**Всемирный форум для согласования правил
в области транспортных средств**

Рабочая группа по вопросам шума

Правила № 28 (звуковые сигнальные приборы)**Предложение по дополнению 5 к Правилам № 28****Представлено экспертом от Российской Федерации***

Правила № 28 изменить следующим образом:

Рис.1

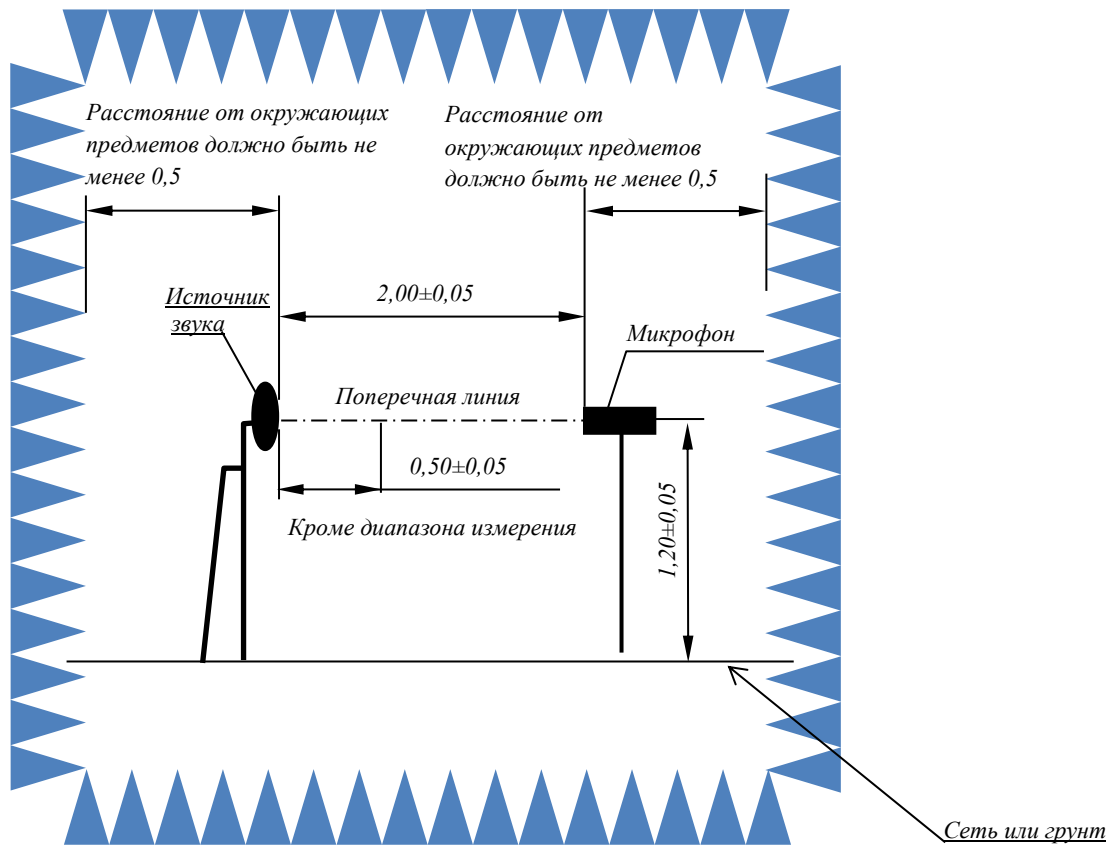
Испытательная установка в безэховой среде должна соответствовать требованиям приложения 3.

1. В тексте на английском языке изменены названия разделов 7, 10, 15 и 19 (в тексте на русском языке – разделов 7 и 19). Добавлено новое приложение 3 с квалификационными критериями для беззогового пространства. Добавлены новые приложения 4 и 5, содержащие графическую информацию.

Точки расположения микрофонов для измерения акустических параметров звукового сигнального прибора, звуковой сигнальной системы, многотональной звуковой сигнальной системы

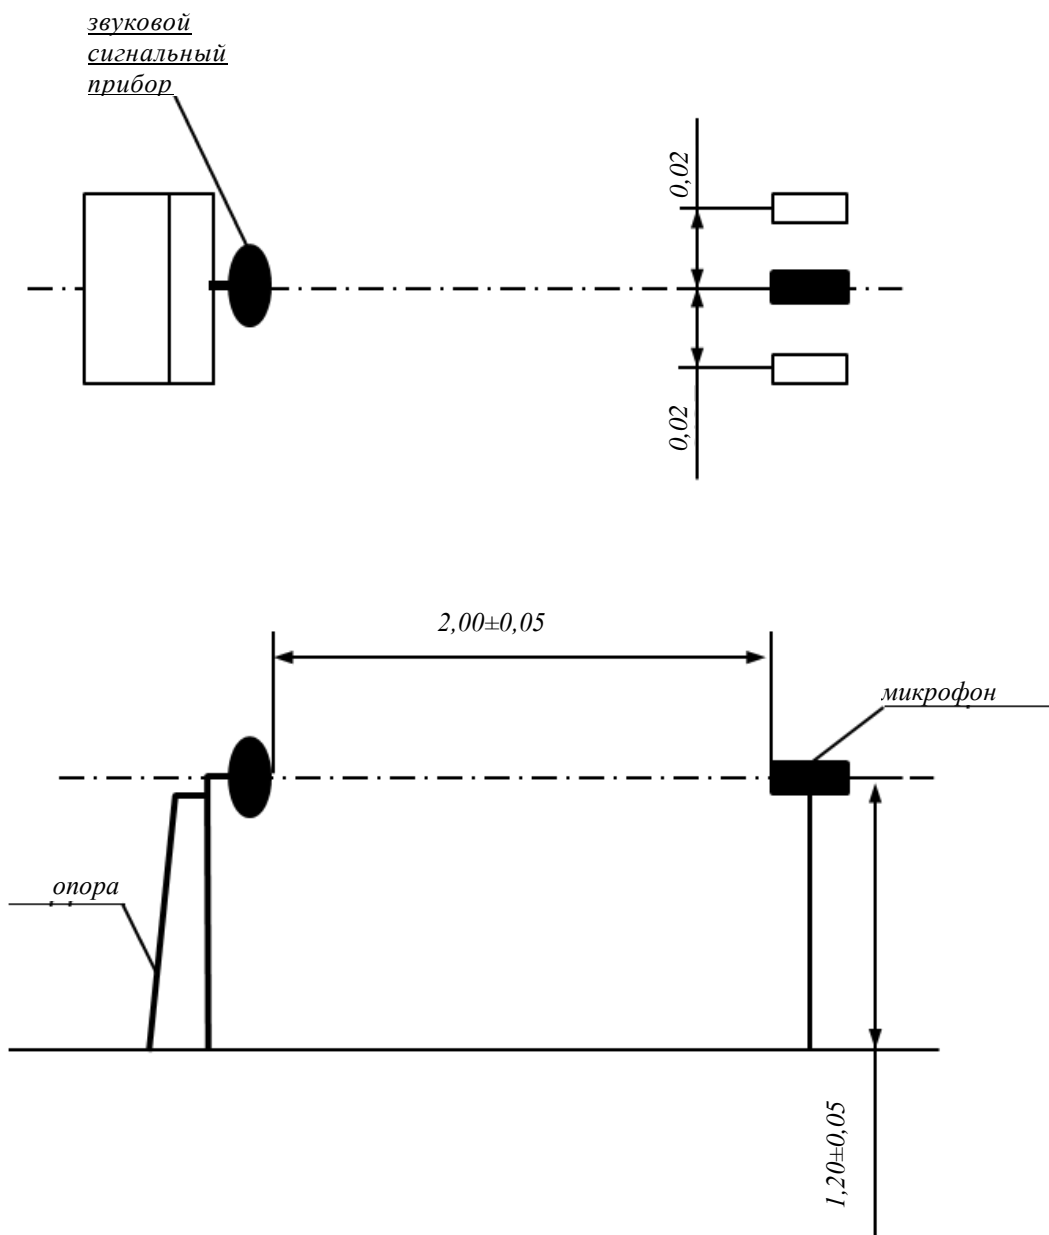
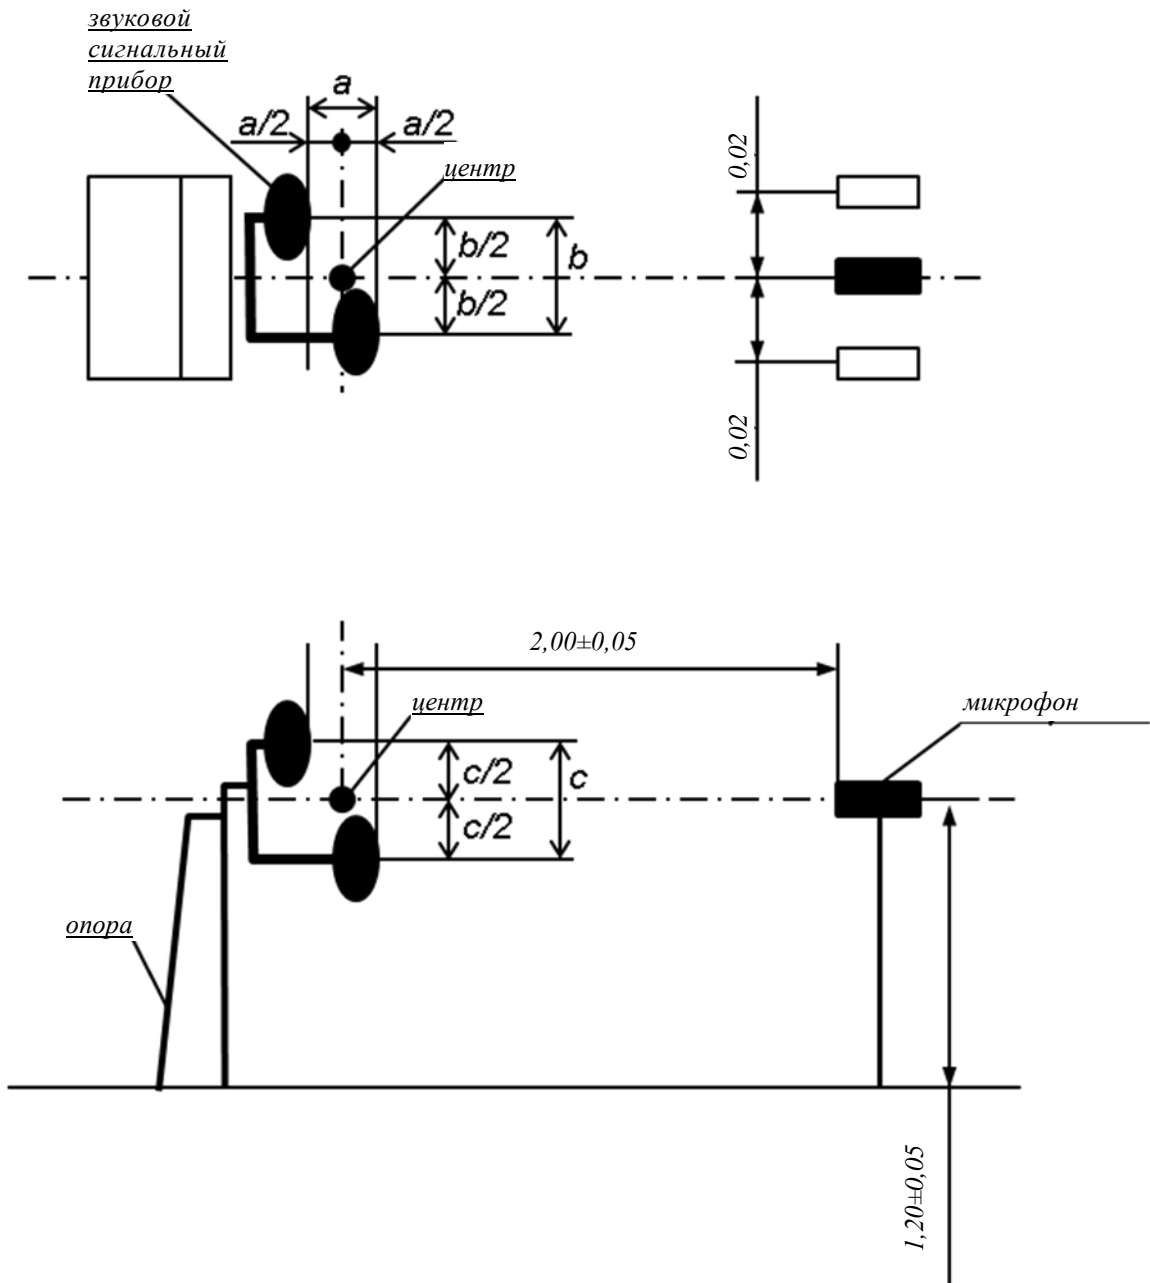
Микрофон устанавливают таким образом, чтобы его мембрана находилась на расстоянии $2,00 \pm 0,01$ ~~0,05~~ м от плоскости выхода звука, издаваемого **звуковым сигнальным прибором, звуковой сигнальной системой, многотональной звуковой сигнальной системой**. Микрофон должен помещаться со стороны звукоизлучающей поверхности **звукового сигнального прибора, звуковой сигнальной системы, многотональной звуковой сигнальной системы** в том направлении, в котором можно измерить максимальный уровень звука. См. рис. в приложении 4.
